RESPUESTA A LOS COMENTARIOS TÉRMINOS DE REFERENCIA DEL INTERVENTOR

CONVOCATORIA PÚBLICA UPME 06-2021

“SELECCIÓN DE UN INVERSIONISTA Y UN INTERVENTOR PARA EL DISEÑO, ADQUISICIÓN DE LOS SUMINISTROS, CONSTRUCCIÓN, OPERACIÓN Y MANTENIMIENTO DE LA NUEVA SUBESTACIÓN CARRETO 500 KV Y LINEAS DE TRANSMISIÓN ASOCIADAS”

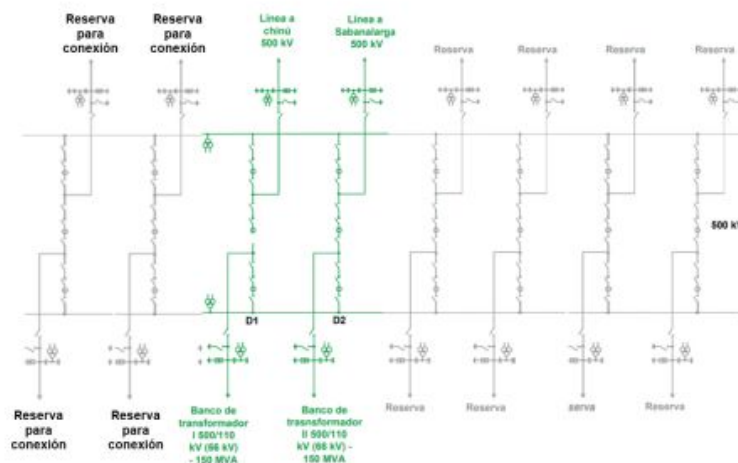
PREGUNTA 8. *Según lo presentado en el numeral 2.2.3 y 2.2.4 del ANEXO 1, páginas 11 y 12, renglones 25 al 27: Se prevé la conexión de una (1) bahía y su corte central a 500 kV, en la subestación Carreto 5000 kV, para la conexión del proyecto Solar Carreto. La frontera entre el Inversionista y Carreto será el barraje de la subestación 500 kV.*

Comentario: La conexión de los dos parques solares Carreto 250 MW y Valle de los Carretos 200 MW está concebida para cada parque en una (1) bahía y su corte central, quedando 2 diámetros incompletos. ¿Podrían considerarse estas conexiones en 1 solo diámetro completo? ¿Para estos 2 diámetros incompletos de los parques solares, se puede disponer de los espacios de reserva de la convocatoria? Se sugiere modificar la figura 2 de los DSI para dejar claridad respecto a estas conexiones. A continuación se presenta un diagrama unifilar sugerido:

RESPUESTA 8. El diagrama unifilar No. 2 contiene las características funcionales definidas en los DSI para la convocatoria UPME 06-2021. Para su modificación, es necesario que se cumplan las condiciones presentadas en las notas del anexo No. 1 de los DSI.

FIGURA 2 ESQUEMA UNIFILAR DIAGRAMA UNIFILAR 500 kV

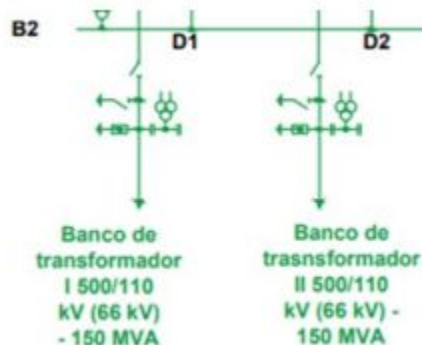
Confirmar la relación de transformación de los transformadores trifásicos previstos a instalar para el STR., debido a que el valor de la relación de transformación de la figura 2: {500/110kV (66kV)} difiere del valor especificado en el Anexo 1: 500/66kV.

RESPUESTA 155. Los DSI son claros en indicar que los transformadores de potencia no hacen parte del objeto de la presente Convocatoria.
